ΕΛΛΗΝΙΚΗ ΔΗΜΟΚΡΑΤΙΑ
ΝΟΜΟΣ ΙΩΑΝΝΙΝΩΝ
ΔΗΜΟΣ ΖΙΤΣΑΣ
 Έδρα: Ελεούσα
 Αρ. Αποφ.: 67/2021

ΠΕΡΙΛΗΨΗ
 Γνωμοδότηση σχετικά με την
 «Τροποποίηση των μηκοτομών M18, M44,
 M68, M69 & M70 του εγκεκριμένου Ρ.Σ. της
 Δ.Κ. Ελεούσας του Δήμου Ζίτσας»

ΘΕΜΑ: «Τροποποίηση των μηκοτομών M18, M44, M68, M69 & M70 του εγκεκριμένου Ρ.Σ. της Δ.Κ. Ελεούσας του Δήμου Ζίτσας»

Μηκοτομή 68

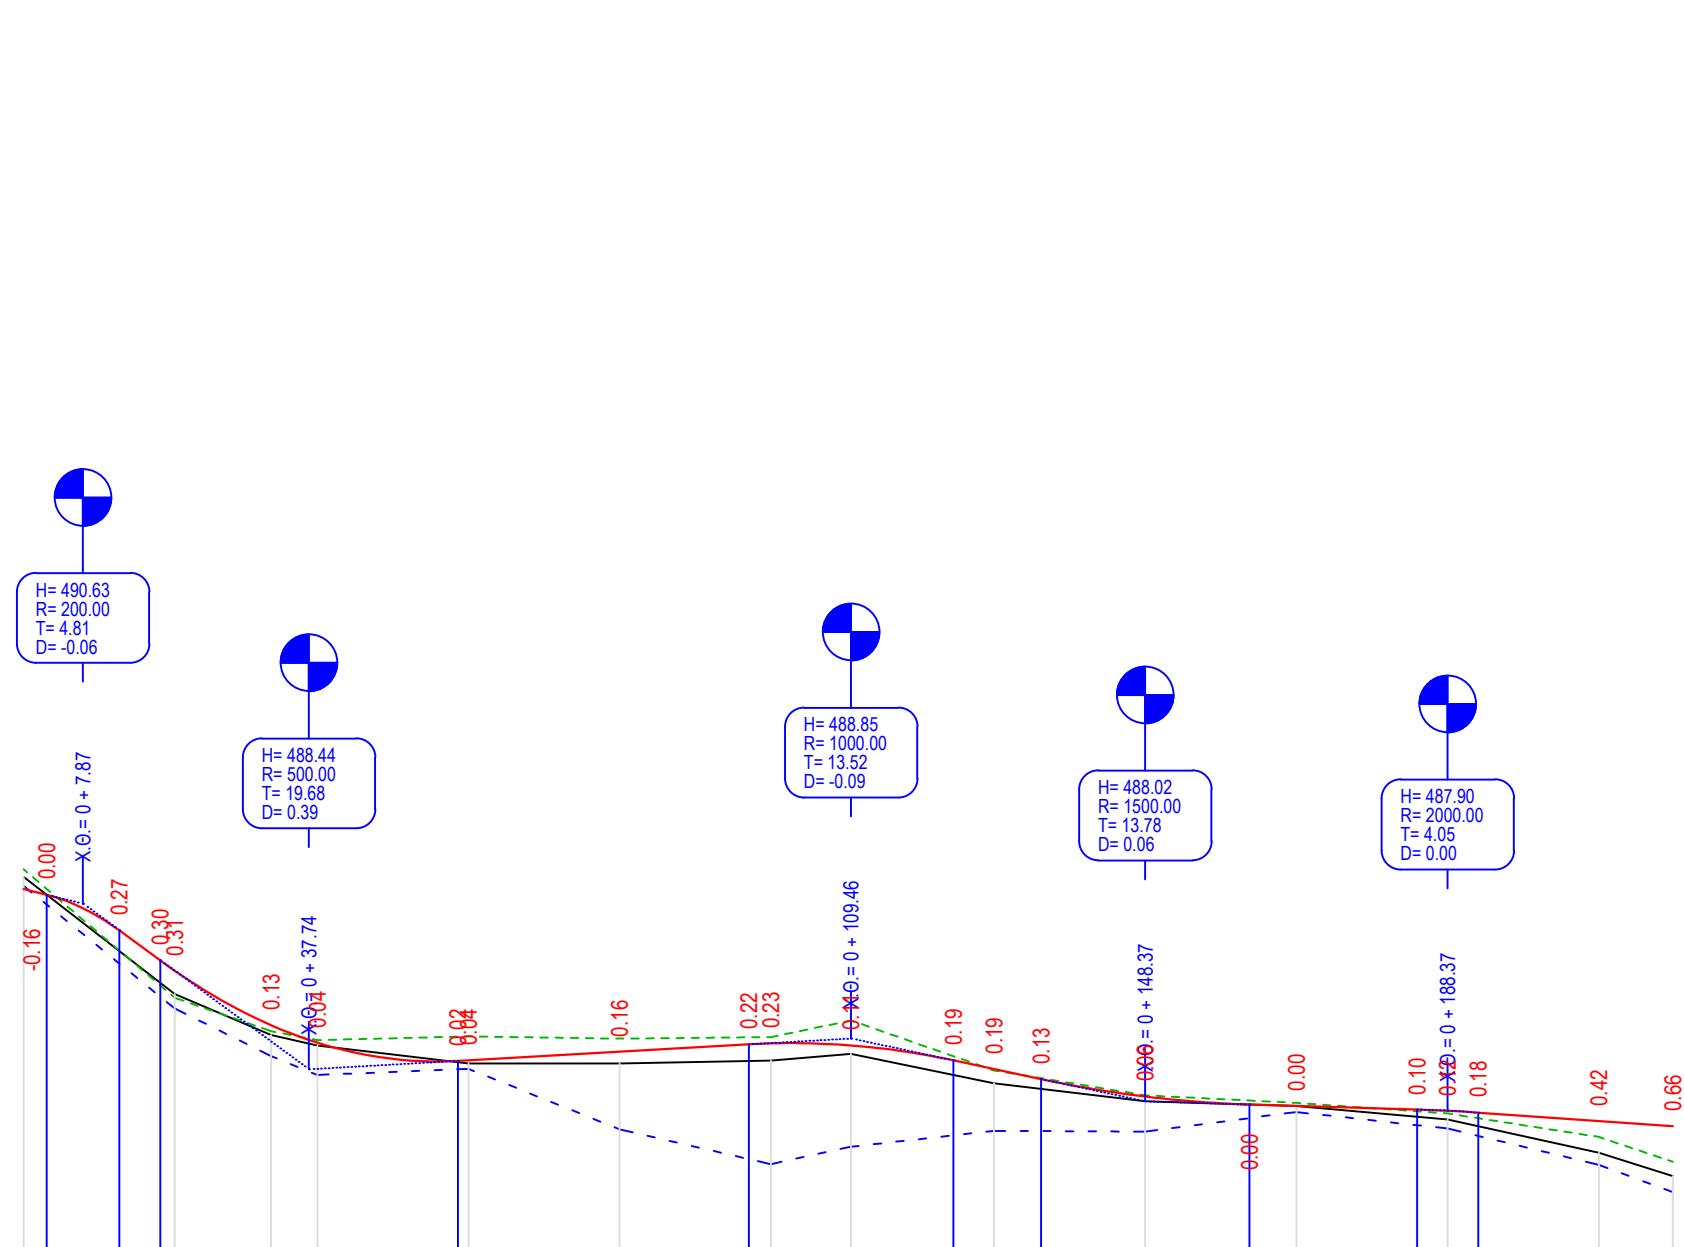
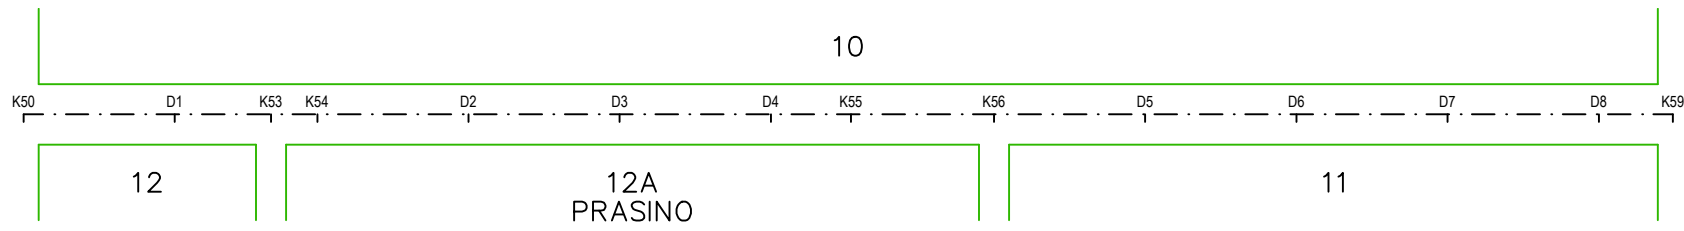
3. M68: αφορά την οδό Αχιλλέως, από την αξονοδιασταύρωση K50 έως και K59, η οποία βρίσκεται μεταξύ των Ο.Τ. 10-11 και 10-12, όπως φαίνεται στα συνημμένα σχέδια.

Στην αξονοδιασταύρωση K50 (Σωκράτη & Αχιλλέως) και K59 (Αρχιεπισκόπου Χριστοδούλου & Αχιλλέως) δεν υπάρχει μεταβολή των εγκεκριμένων υψομέτρων ερυθράς.

Προσαρμογή των ερυθρών στο διαμορφωμένο ανάγλυφο γίνεται στα σημεία K53, K54, K55 και K56 για την ομαλή πρόσβαση των παρακείμενων ιδιοκτησιών και την καλύτερη διεύθυνση των όμβριων υδάτων, ενώ στην οδό έχει κατασκευαστεί δίκτυο ύδρευσης και έχει προγραμματιστεί η κατασκευή δημοτικού αποχετευτικού δικτύου ακαθάρτων.

Μηκοτομή 69

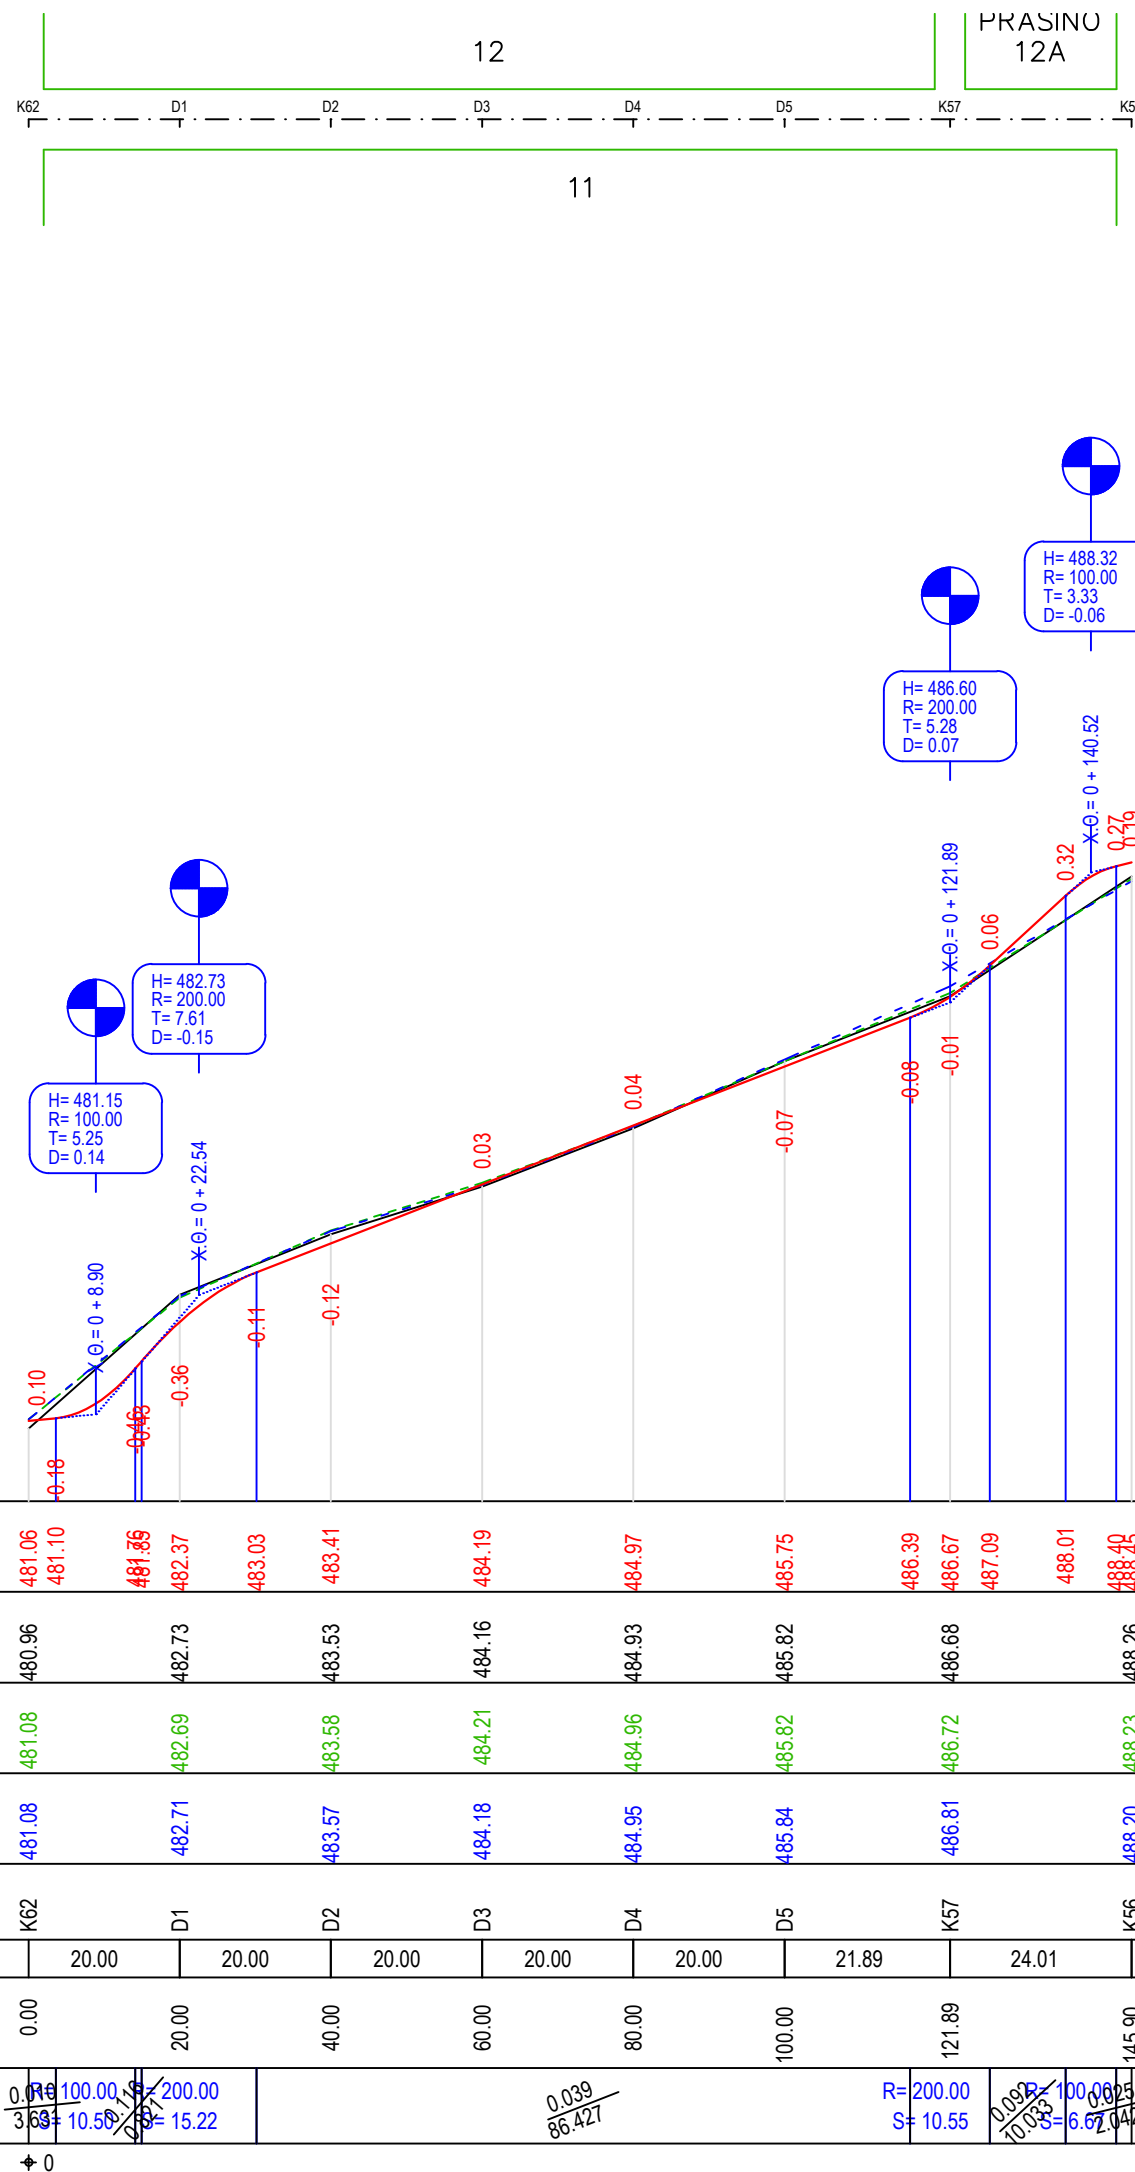
4. M69: αφορά την οδό Ηλείου, από την αξονοδιασταύρωση K62 έως και K56, η οποία βρίσκεται μεταξύ των Ο.Τ. 11 και 12.

Στην αξονοδιασταύρωση K62 (Λεωνίδα & Ηλείου) δεν υπάρχει μεταβολή του εγκεκριμένου υψομέτρου ερυθράς, ενώ στην K56 γίνεται προσαρμογή με το υψόμετρο όπως προκύπτει από την M68, όπως αναλύθηκε παραπάνω.

Προσαρμογή των ερυθρών στο διαμορφωμένο ανάγλυφο γίνεται και στο σημείο K57 για την ομαλή πρόσβαση των παρακείμενων ιδιοκτησιών και την καλύτερη διεύθυνση των όμβριων υδάτων, ενώ στην οδό έχει κατασκευαστεί δίκτυο ύδρευσης και έχει προγραμματιστεί η κατασκευή δημοτικού αποχετευτικού δικτύου ακαθάρτων.

Μηκοτομή 70

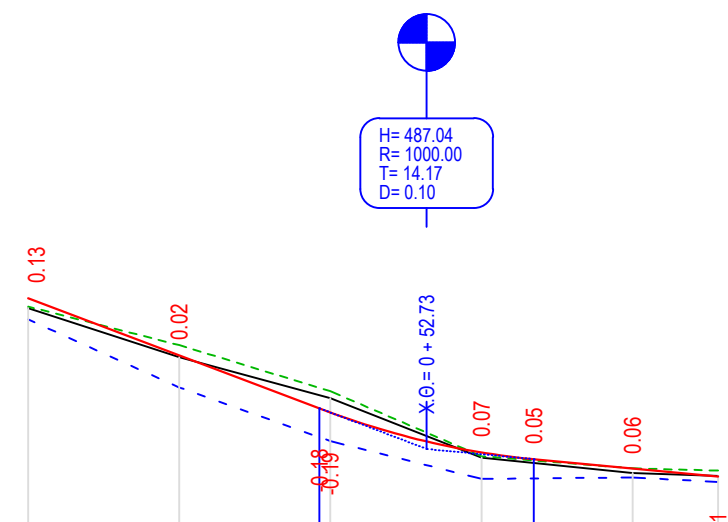
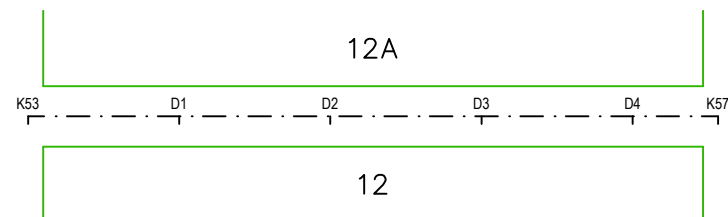
5. M70: αφορά πάροδο της οδού Αχιλλέως (εκατέρωθεν της πλατείας Αγ. Νικόλαου – Ο.Τ. 12Α και του Ο.Τ. 12) , από την αξονοδιασταύρωση K54 έως και K57, η οποία βρίσκεται μεταξύ των Ο.Τ. 12 και 12Α.

Στην αξονοδιασταύρωση K54 και K56 γίνεται προσαρμογή με τα υψόμετρα όπως προκύπτουν από την M68, όπως αναλύθηκε παραπάνω, για την προσαρμογή των ερυθρών στο διαμορφωμένο ανάγλυφο, ενώ αναφέρεται ότι στην οδό έχει κατασκευαστεί δίκτυο ύδρευσης.

Μηκοτομή 18

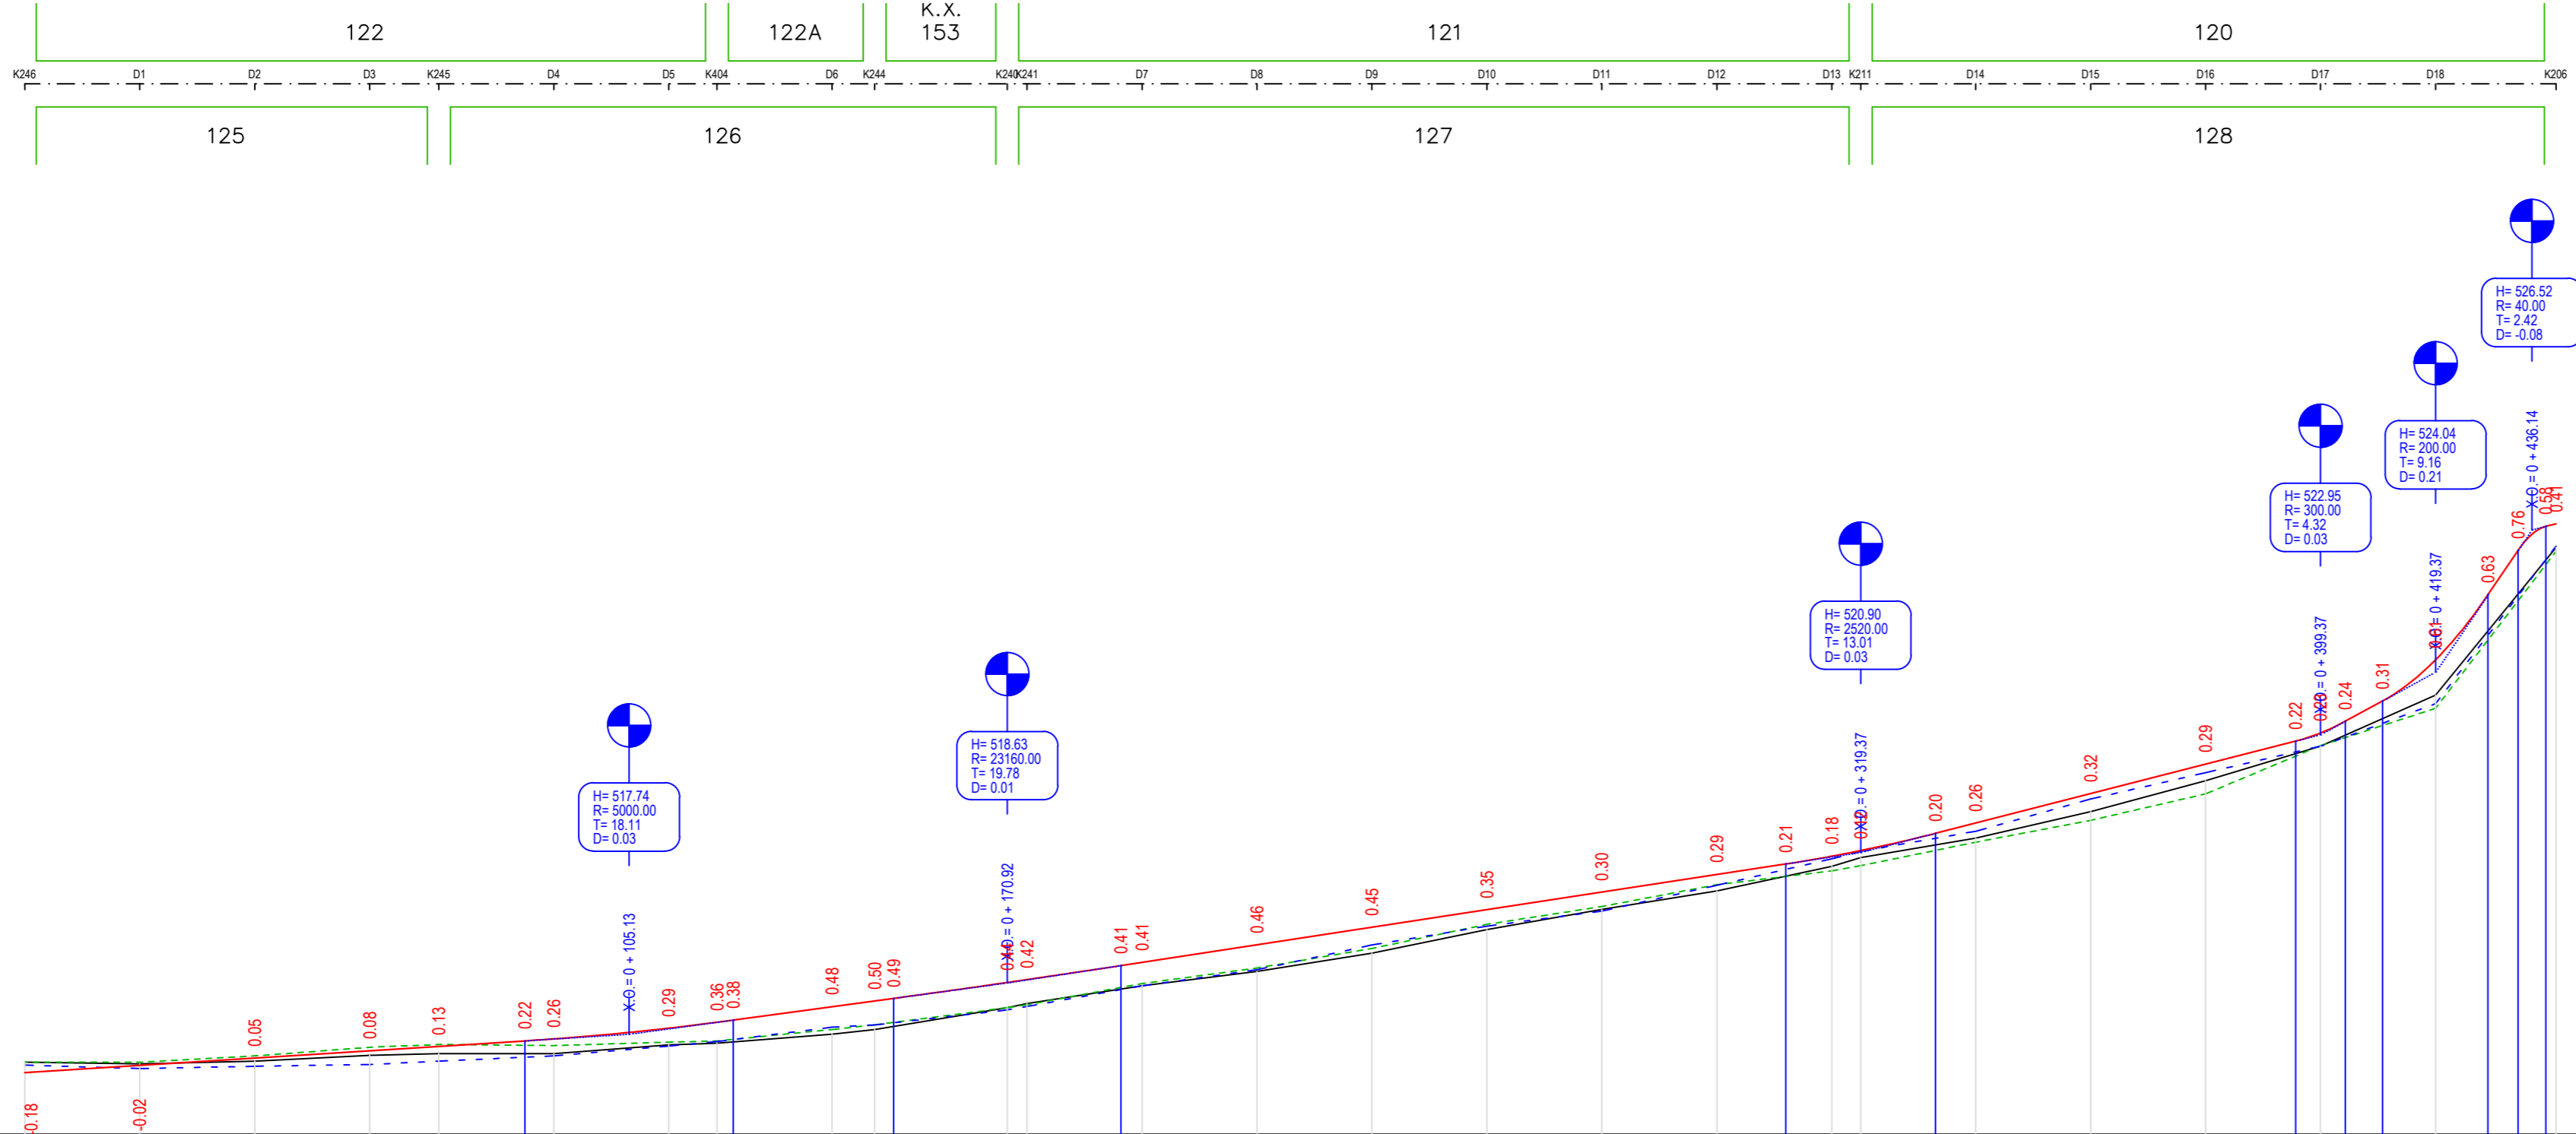
1. M18: αφορά την οδό Ροδοτοπίου, από την αξονοδιασταύρωση K246, έως και K206, η οποία βρίσκεται ανάμεσα από τα Ο.Τ. 122-125, 122-126, 122Α-126, 121-127 και 120-128, όπως φαίνεται στα συνημμένα σχέδια.

Στις αξονοδιασταυρώσεις K246 (Λ. Δημοκρατίας & Ροδοτοπίου) και K206 (28^{ης} Οκτωβρίου & Ροδοτοπίου) δεν μεταβάλλονται τα εγκεκριμένα υψόμετρα ερυθράς, όπως και τα υψόμετρα μεταξύ των σημείων K246 έως K211. Από το σημείο K211 και έως την αξονοδιασταύρωση K206 (απόσταση μεταξύ τους 120 μέτρα περίπου), τα ενδιάμεσα υψόμετρα ερυθράς προσαρμόζονται με τα σημερινά υψόμετρα του άξονα, καθώς πρόκειται για διαμορφωμένη οδό, όπου έχει κατασκευαστεί το δίκτυο ύδρευσης, ενώ προβλέπεται η κατασκευή αποχετευτικού δικτύου. Επιπλέον οι παρακείμενες ιδιοκτησίες – οικοδομές και δραστηριότητες έχουν μοναδική πρόσβαση από την συγκεκριμένη οδό. Για τους παραπάνω λόγους είναι απαραίτητη η προσαρμογή της στις σημερινές στάθμες.
